改善箇所説明図

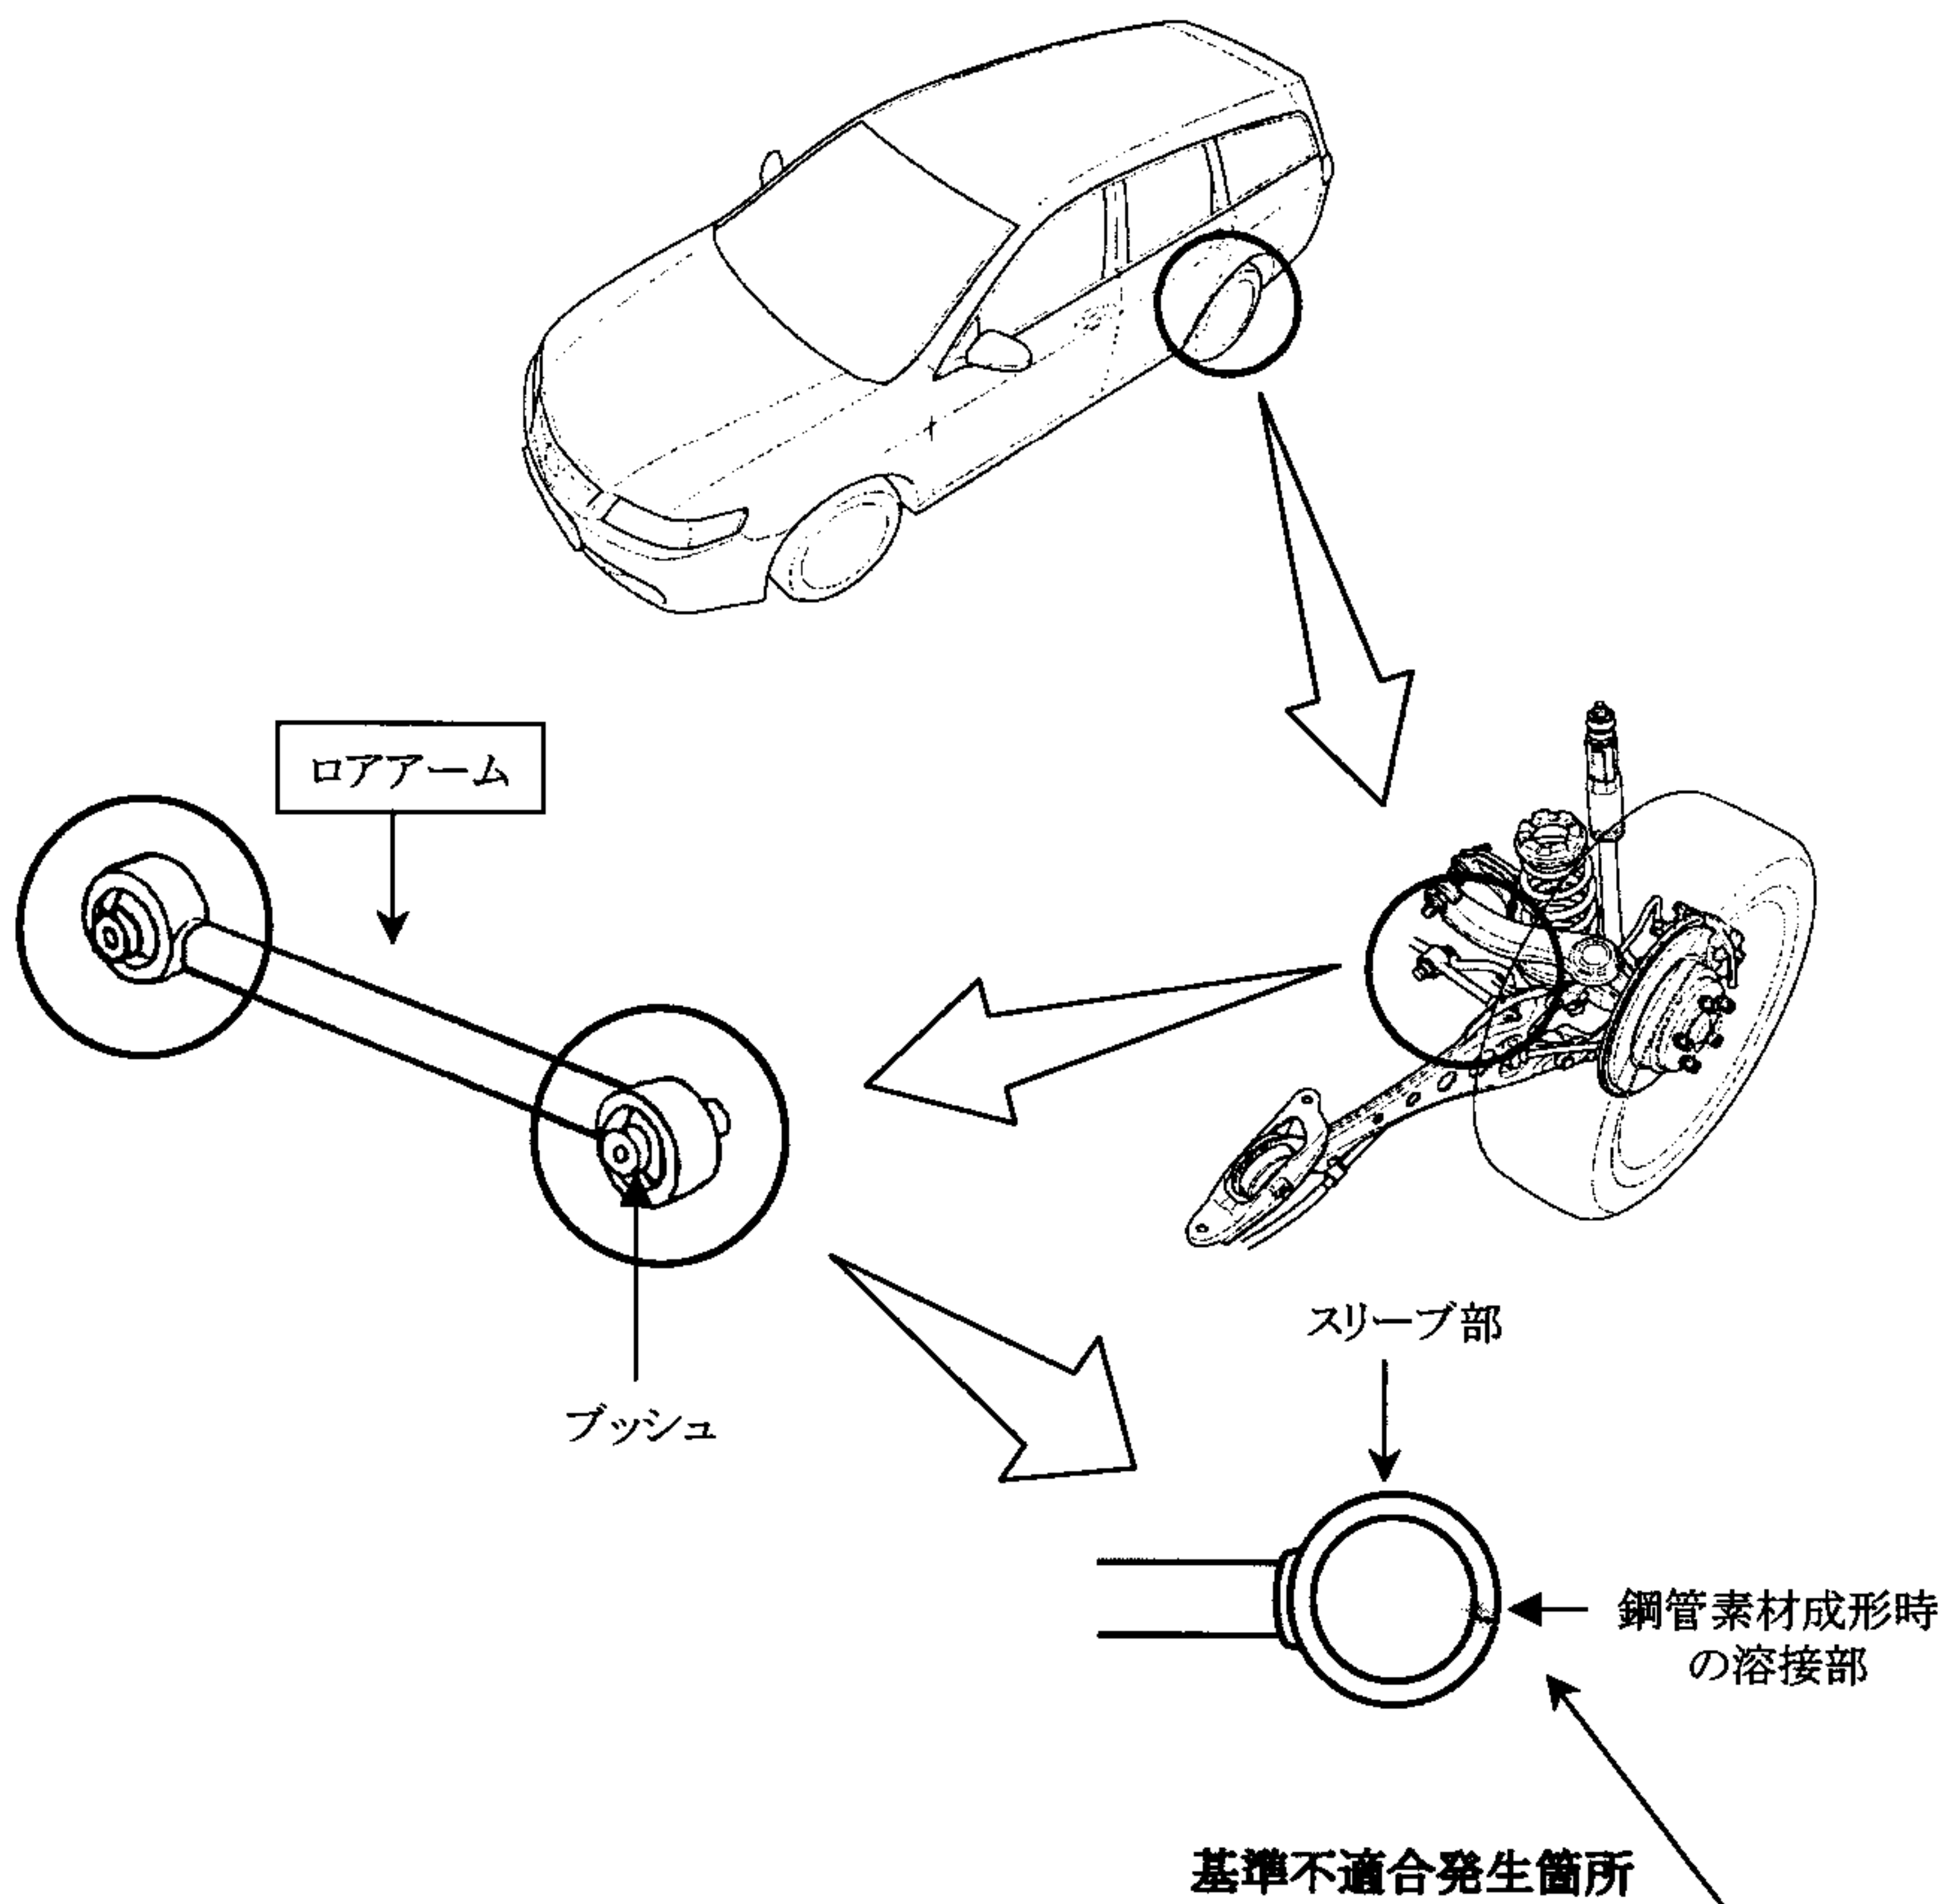
後輪緩衝装置のロアアーム（トーコントロールリンク）スリーブ部において、鋼管素材成形時の溶接が不適切なため、溶接強度の不足しているものがあり、そのままの状態で使用を続けると、当該溶接部が破断してロアアームとブッシュが外れ、最悪の場合、高速走行時の操舵又はブレーキ操作時に走行安定性が損なわれるおそれがある。

改善の内容：全車両、当該ロアアームを良品と交換する。

識別：右リヤドアチェッカー取り付けボルト頭に黄色ペイントを塗布する。
